## 总平面变更对比:

# 1 效果变更对比:

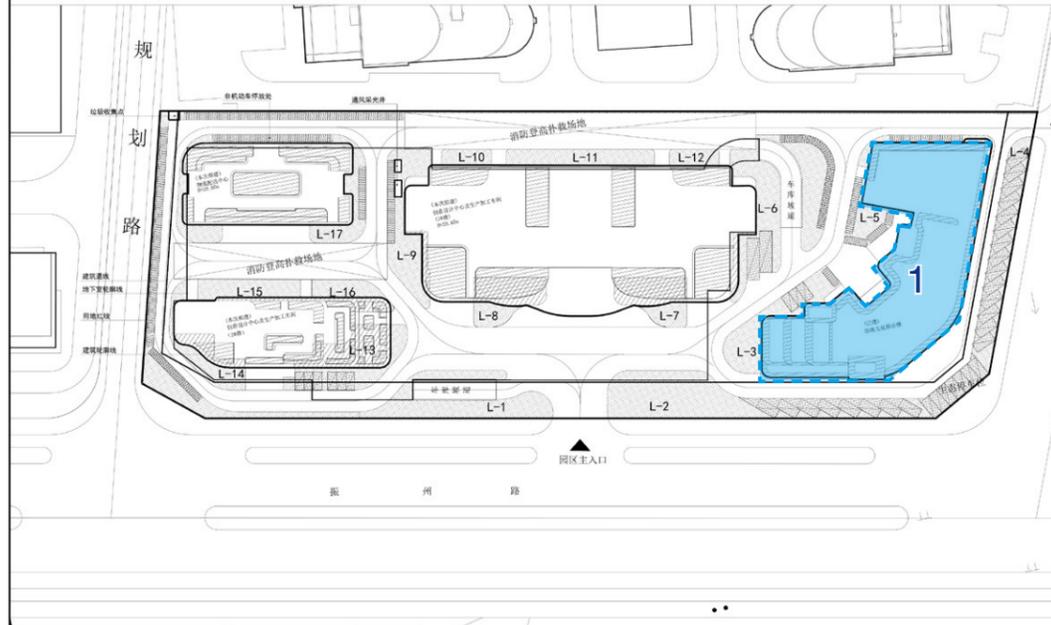
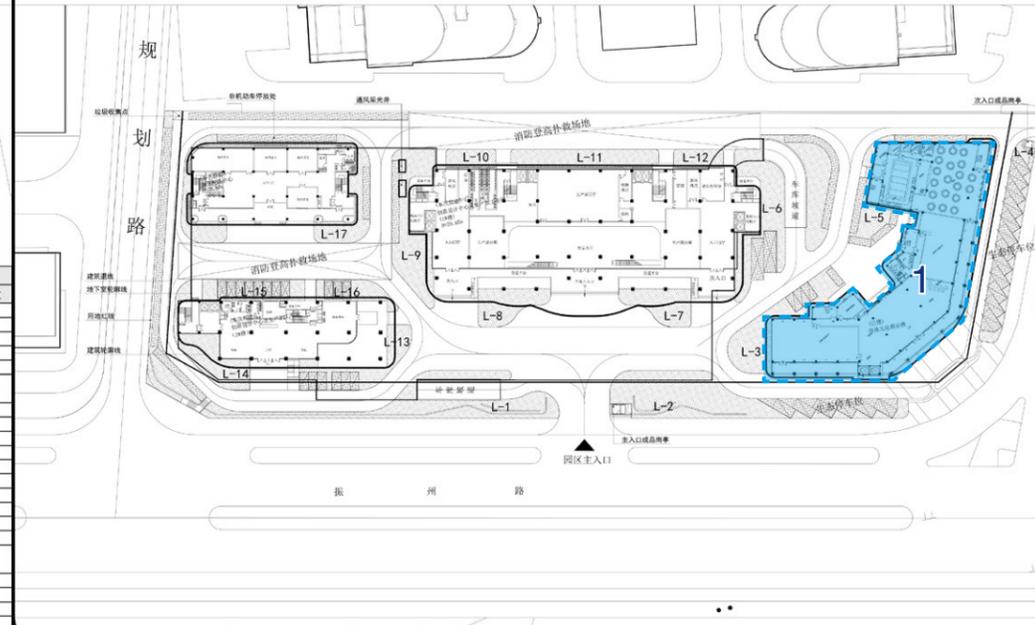
1. 将珍珠文化展示楼外立面效果中真石漆墙面横向勾缝线取消，只保留层间处勾缝线。
2. 西侧原方案该处与市政转角广场会存在较大的垂直挡墙；变更方案利用阶梯花池消化高差，用绿植减少挡墙对于风貌的影响。
3. 南侧主入口原方案缺少岗亭与道闸管控；变更方案中新增一个成品岗亭、道闸、景墙与引导性的精神堡垒，成品岗亭面积控制在 6m<sup>2</sup> 内。
4. 东南侧原方案设置生态停车位，由于该处现状已经被市政人行道侵入，导致该处空间减少了 11 个停车位。变更方案提出人行道结合内部广场一体化设计，在不影响现状人行道的使用的基础上协调人行道被侵占的问题，在红线内设置水景消化内外高差；减少的 11 个车位在 2# 楼北侧绿地补充。
5. 东侧的次入口原方案缺少岗亭与道闸管控；变更方案中增设一个成品岗亭、道闸与标识景墙，岗亭面积控制在 4m<sup>2</sup> 内。
6. 原方案计算绿地总面积为 6329.76m<sup>2</sup>，其中包含绿地面积为 3561.76m<sup>2</sup>，屋顶绿地及架空层绿地面积 2768m<sup>2</sup>；地上停车位共计 40 个，其中包含 2 个大巴车停车位，38 个生态机动车停车位；绿地率为 20%（屋顶绿化及架空层绿化未计入绿地率）。变更方案计算绿地总面积为 4423.45m<sup>2</sup>，其中包含绿地面积为 3789.35m<sup>2</sup>，生态停车位面积 634.10m<sup>2</sup>（按总面积 50% 折算）；地上停车位共计 40 个，其中包含 2 个大巴车停车位，38 个生态机动车停车位；绿地率为 22.12%。

# 1 效果变更对比:

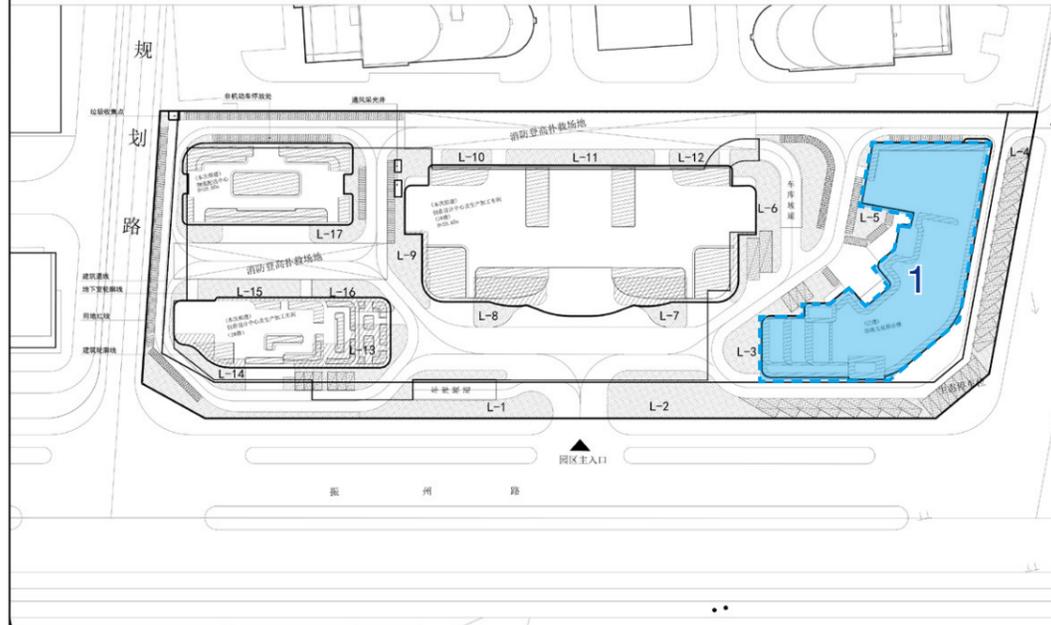
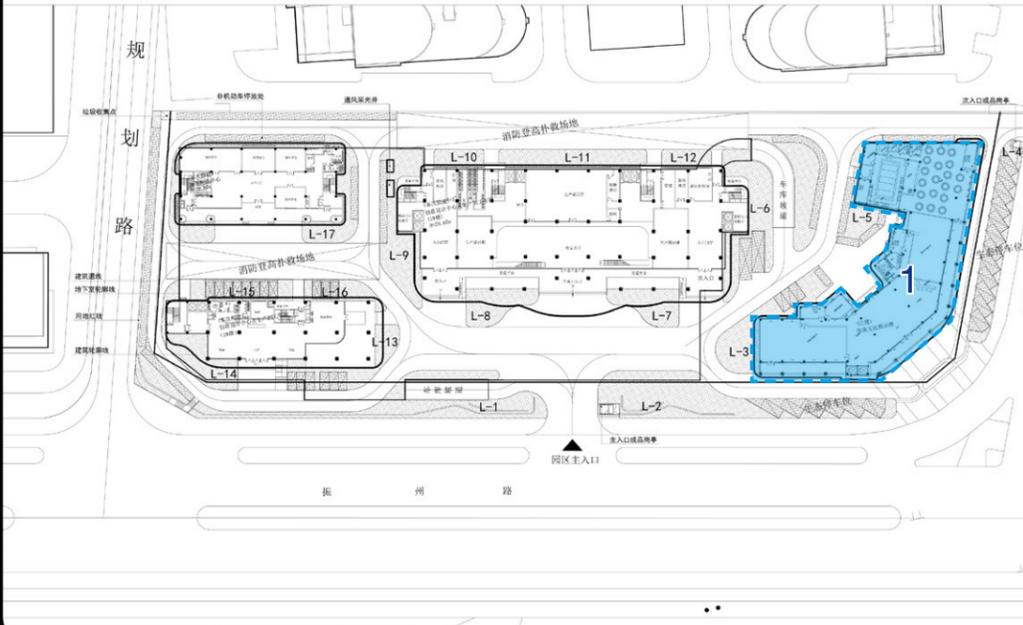
1. 将珍珠文化展示楼外立面效果中真石漆墙面横向勾缝线取消，只保留层间处勾缝线。

1. 将珍珠文化展示楼外立面效果中真石漆墙面横向勾缝线取消，只保留层间处勾缝线。

## 2 效果变更对比:

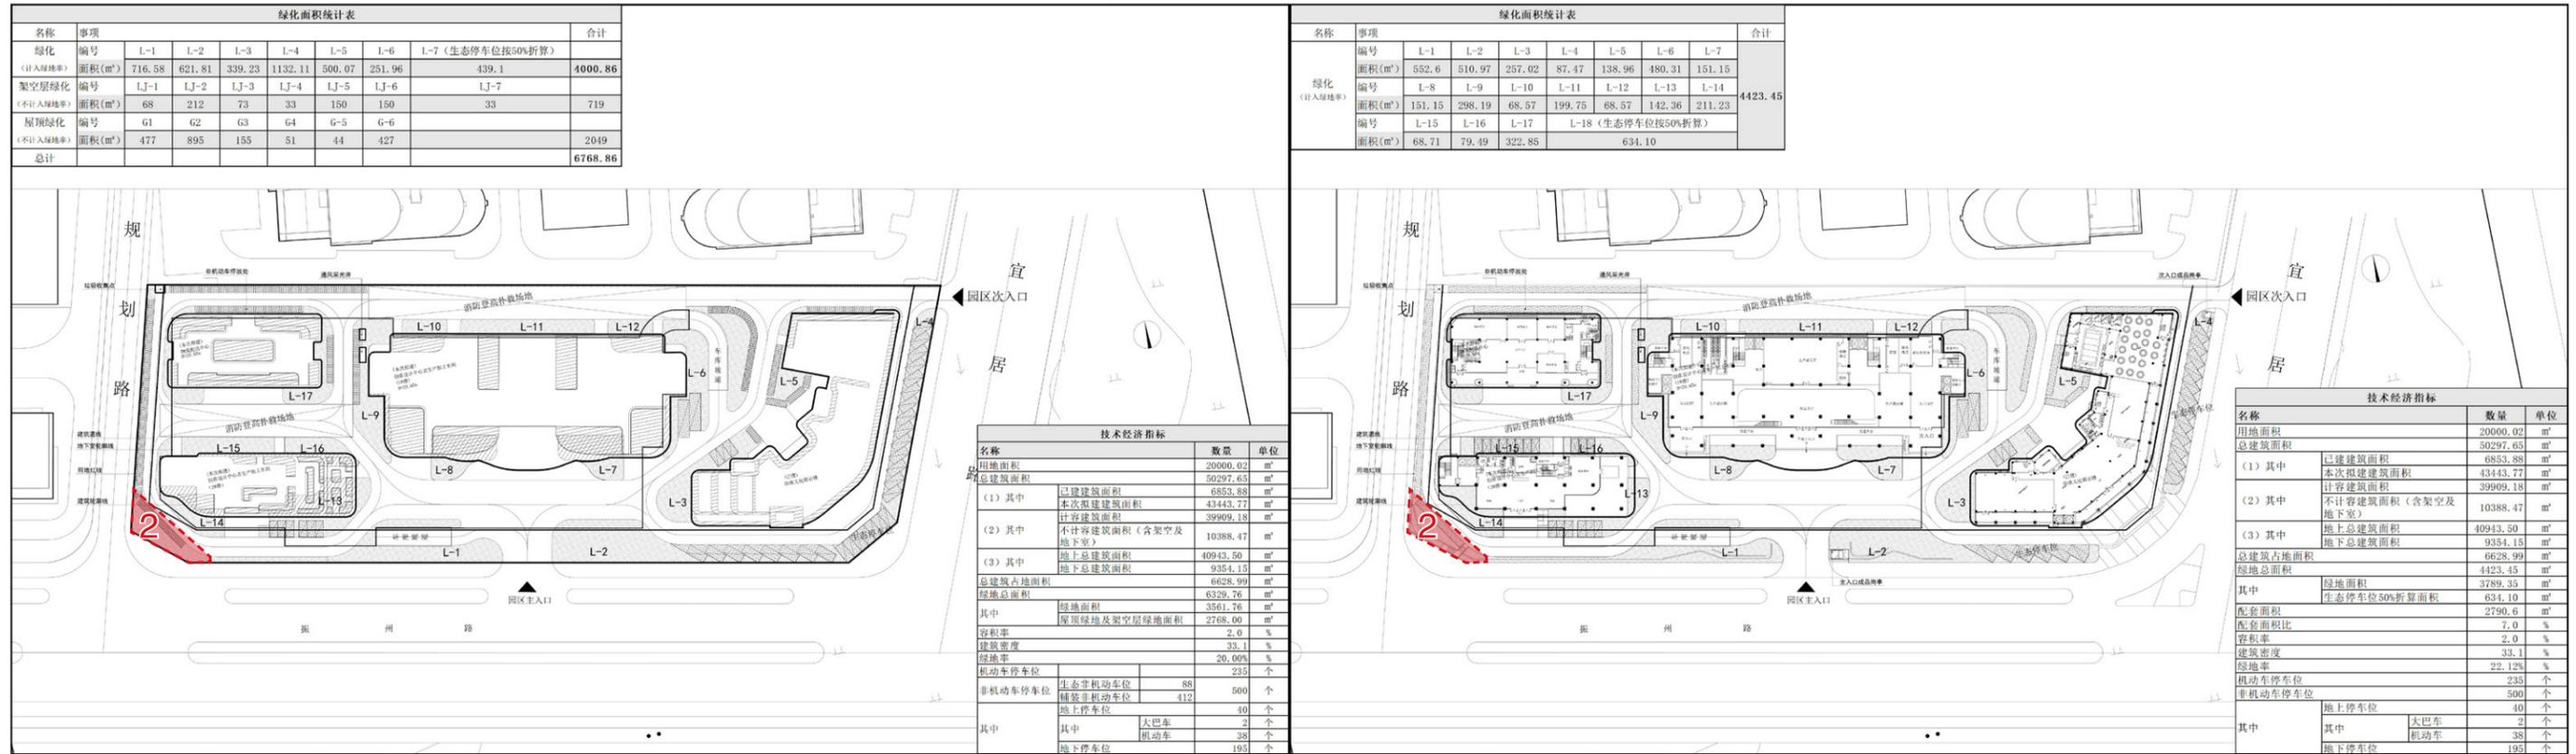
2. 西侧原方案该处与市政转角广场会存在较大的垂直挡墙；变更方案利用阶梯花池消化高差，用绿植减少挡墙对于风貌的影响。

### 3 效果变更对比:

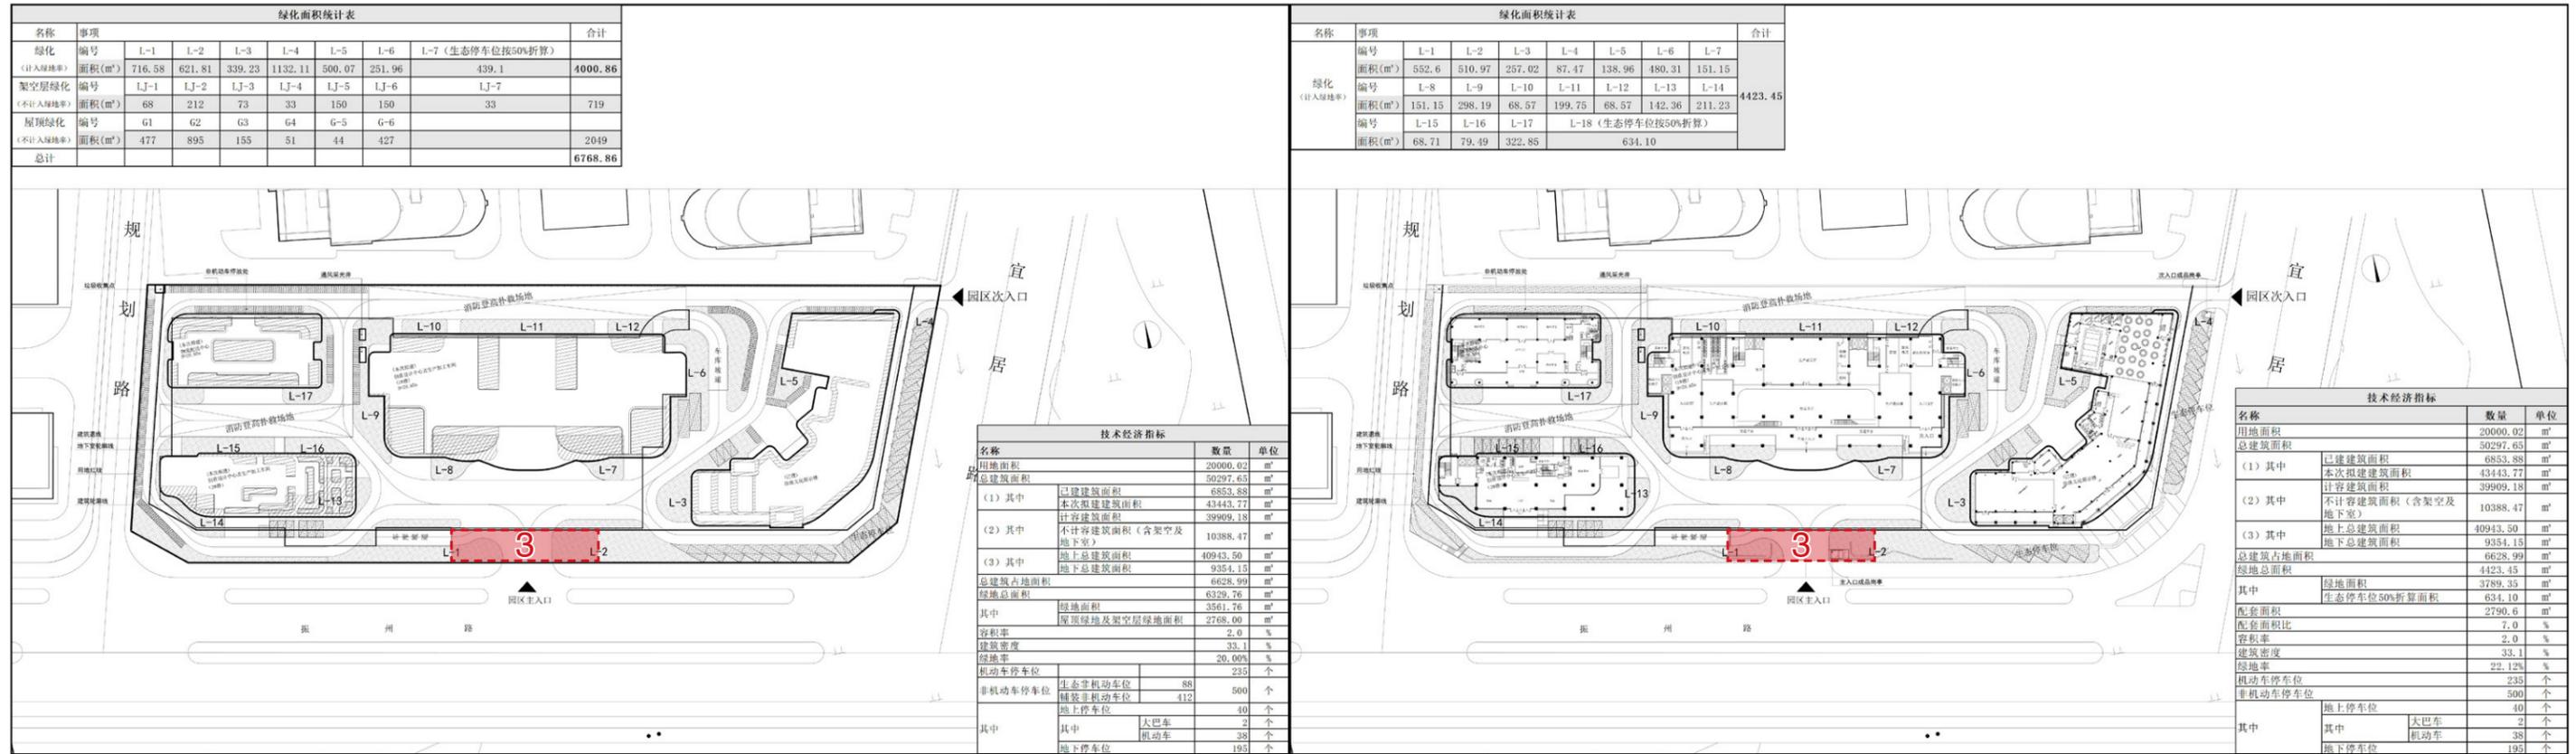
3. 南侧主入口原方案缺少岗亭与道闸管控；变更方案中新增一个成品岗亭、道闸、景墙与引导性的精神堡垒，成品岗亭面积控制在6m<sup>2</sup>内。

### 3 主入口视线分析:

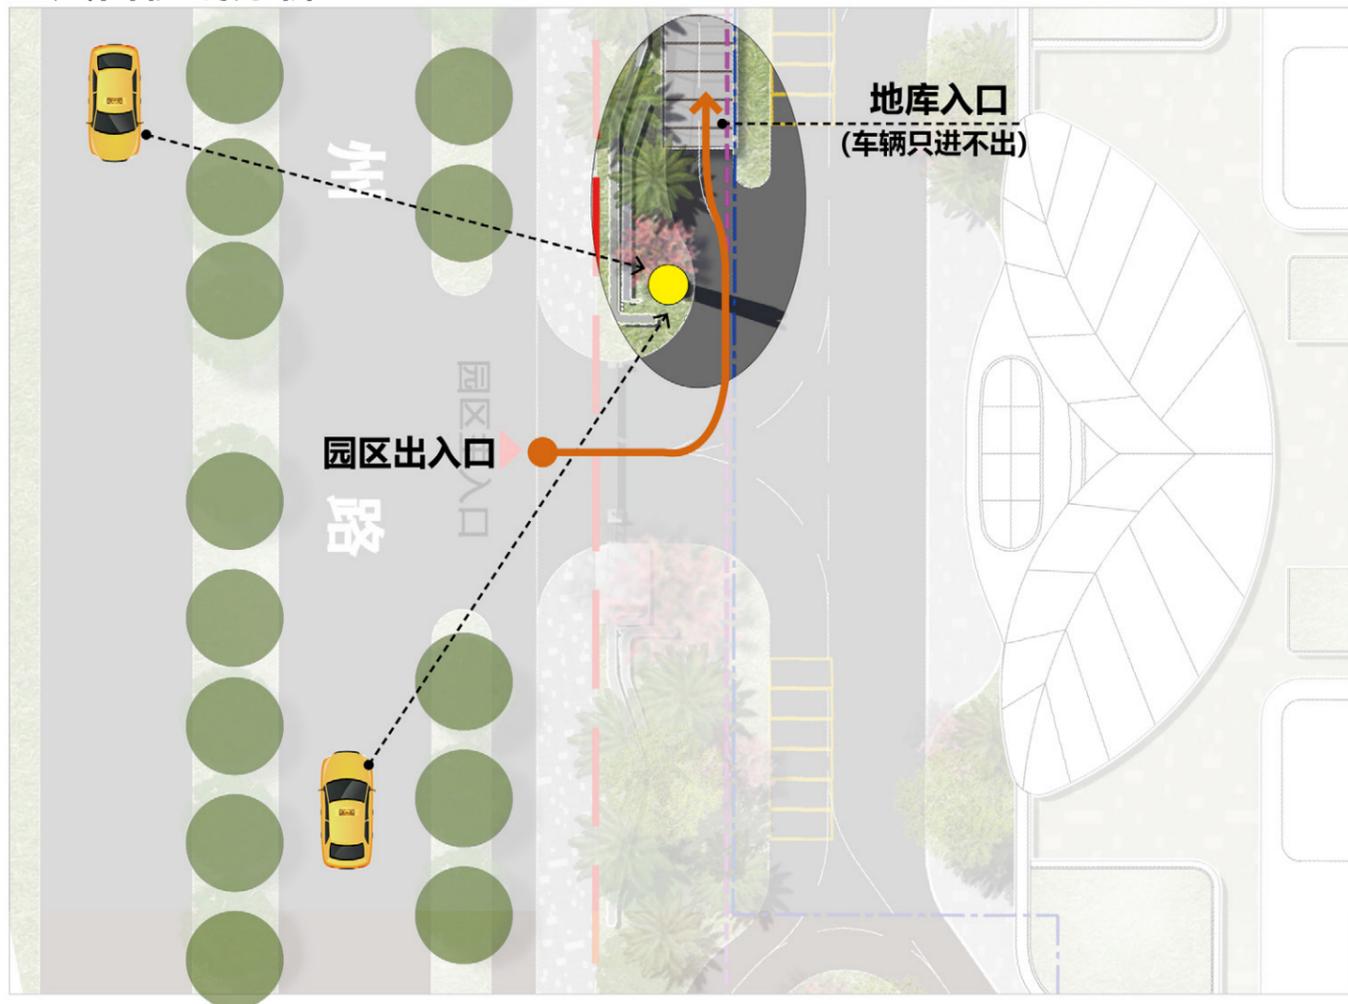
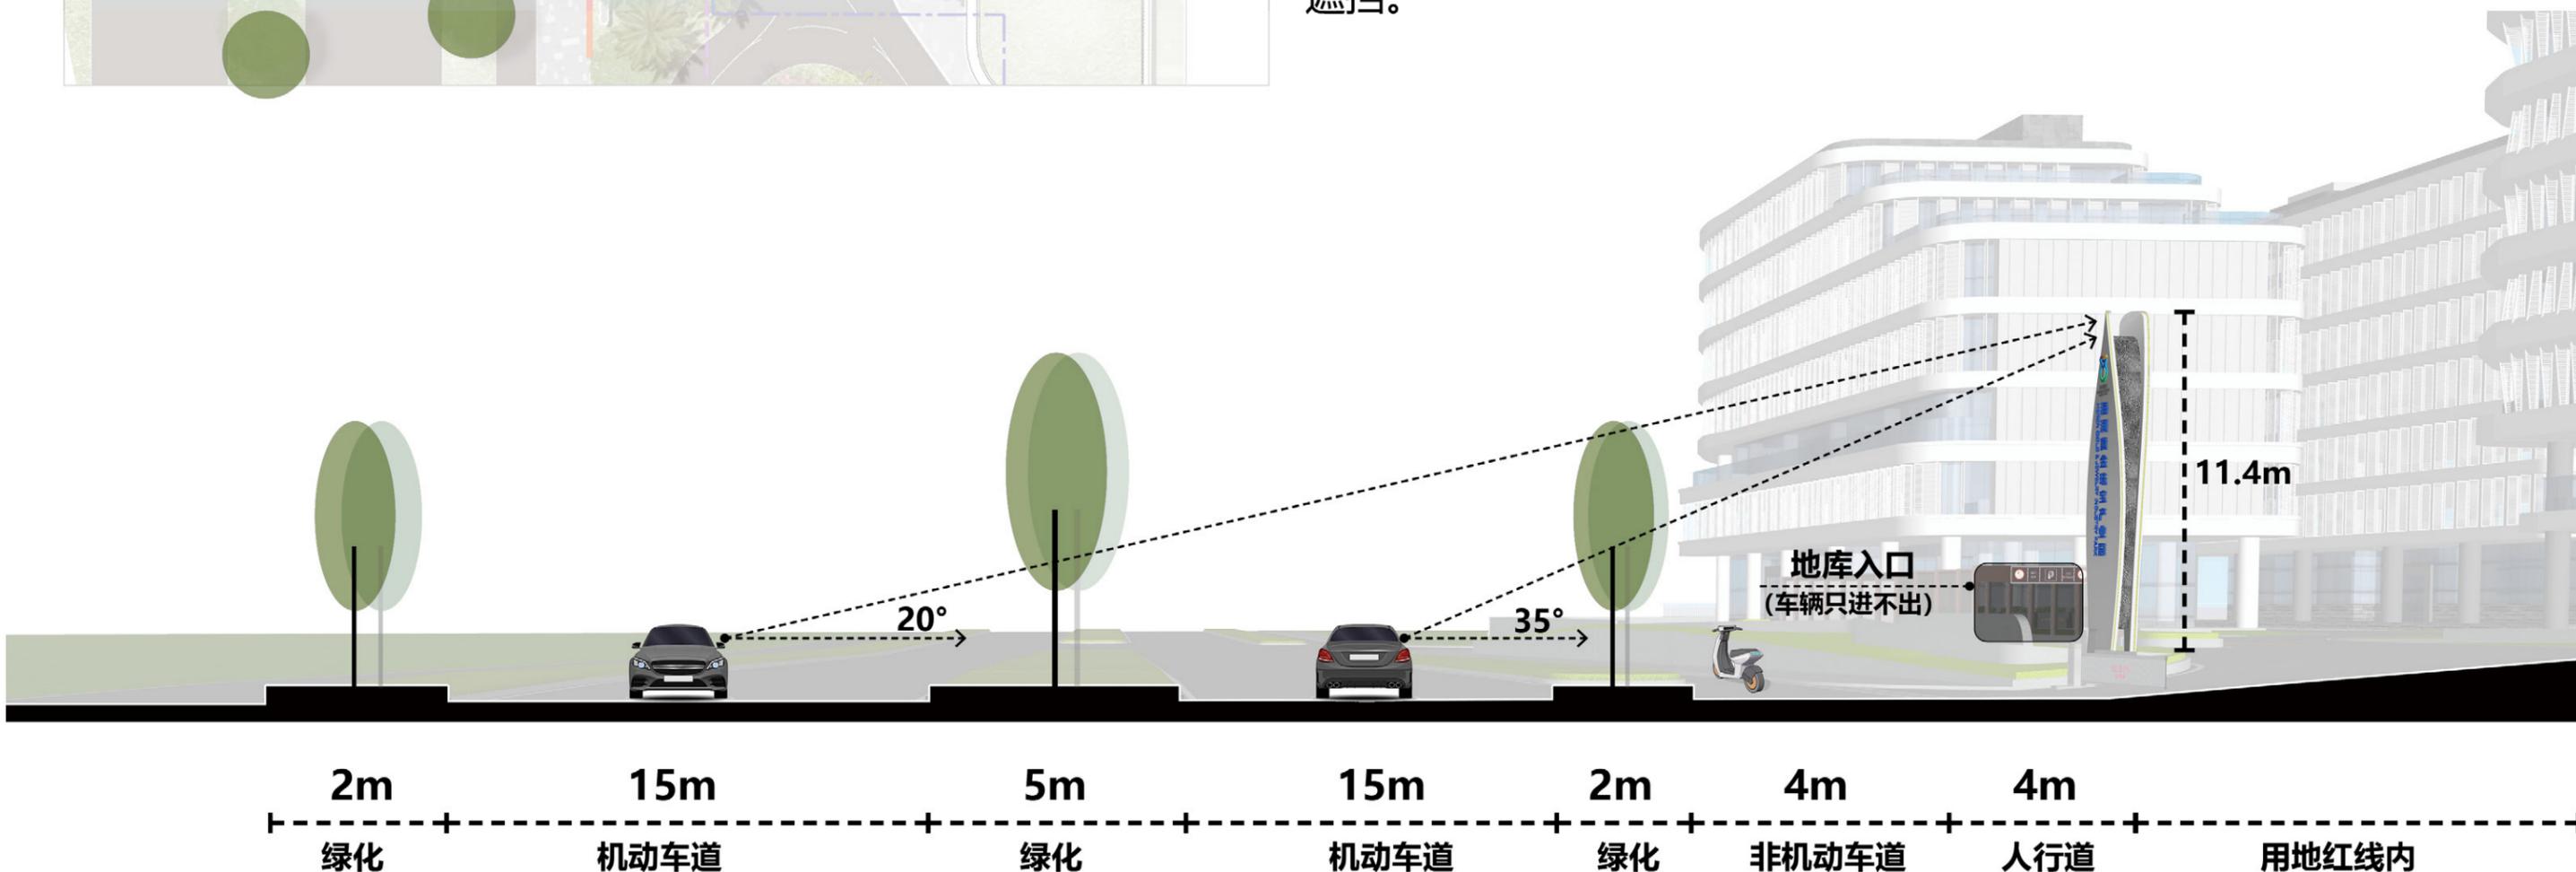
精神堡垒高度为 11.4m，行车中视线角度内有植物遮挡，不影响行车视线安全；

车道与精神堡垒距离适宜最小约 10m，最大可达 30m，精神堡垒位于红线内，距离适宜不影响行车视线安全。

地库入口车辆只进不出，拐弯半径及相关安全行车视线范围内无遮挡。
